**Forum mondial de l'harmonisation
des Règlements concernant les véhicules**

**Véhicules utilitaires lourds : Règlements ONU n^{os} 49 (Émissions
des moteurs à allumage par compression et des moteurs
à allumage commandé (GPL et GNC)) et 132 (Dispositifs
antipollution de mise à niveau (DAM))****Proposition de nouveau complément à la série 06
d'amendements au Règlement ONU n^o 49 (Émissions
des moteurs à allumage par compression et des moteurs
à allumage commandé (GPL et GNC))****Communication de l'expert de l'Organisation internationale
des constructeurs d'automobiles***

Figure 12
Schéma du système à dilution du flux partiel (prélèvement total)

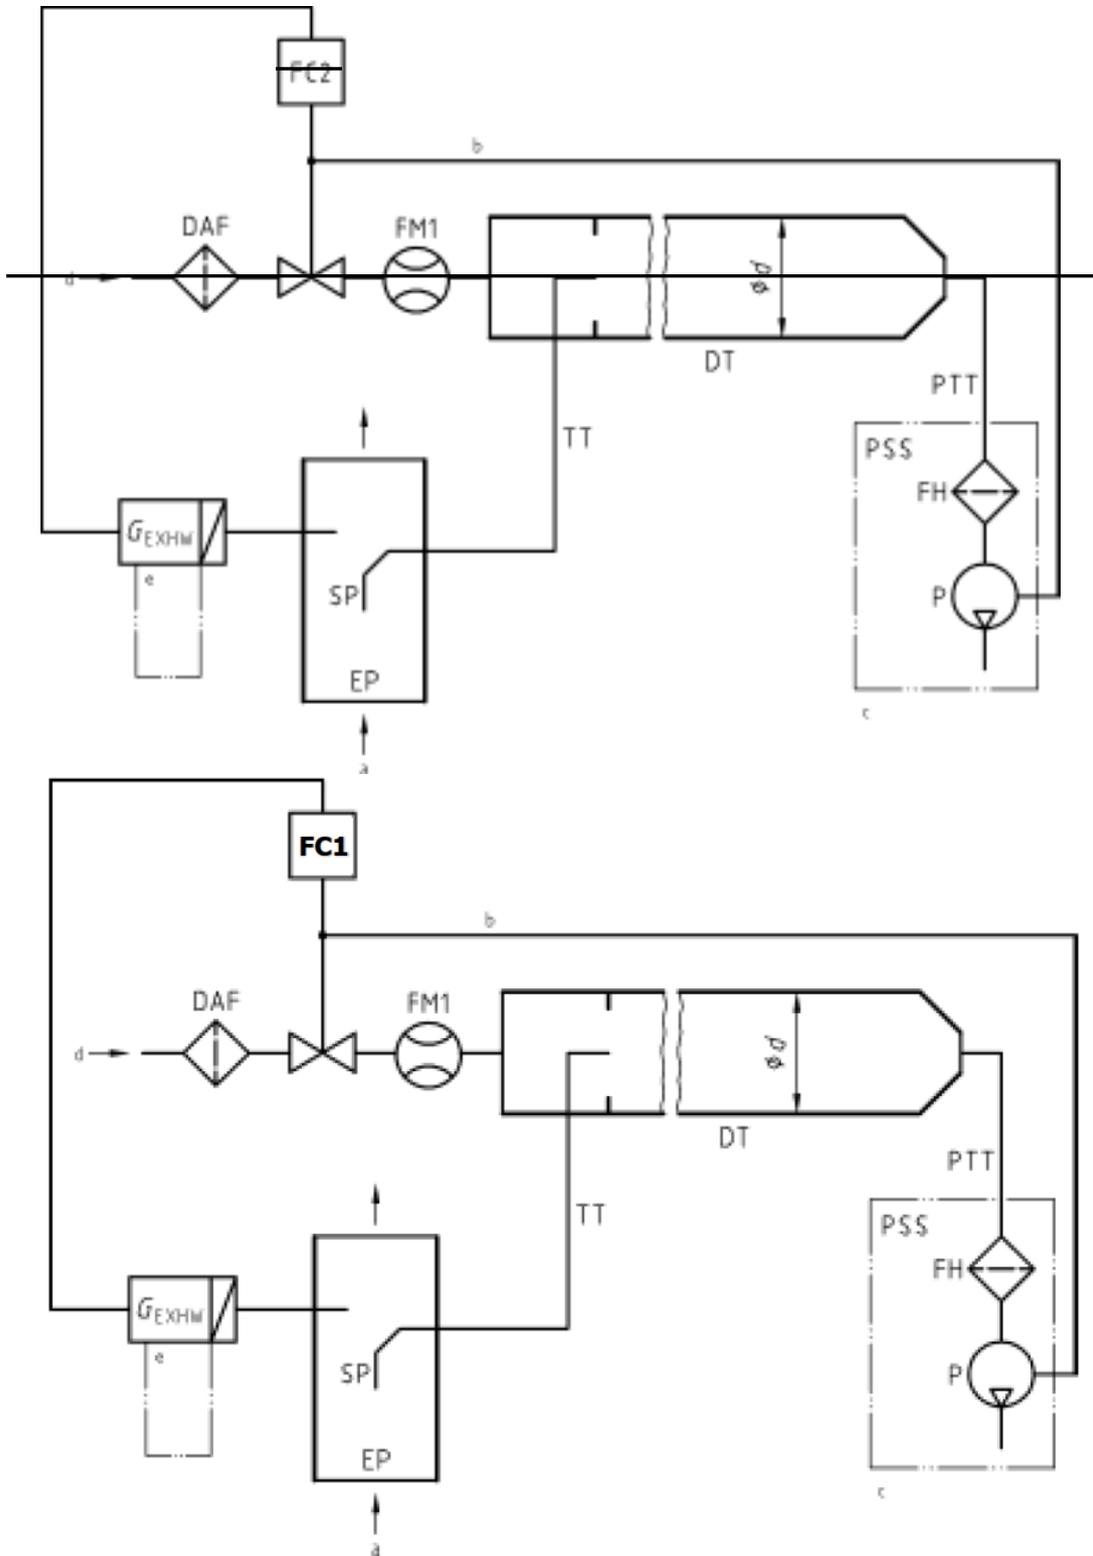
Paragraphe A.2.2.1, lire :

Paragraphe A.2.2.1

Dans le texte, le régulateur de débit est représenté par « FC1 », alors que la figure 12 le désigne par « FC2 ». Par conséquent, il est nécessaire de rectifier la figure 12 en « FC1 ».
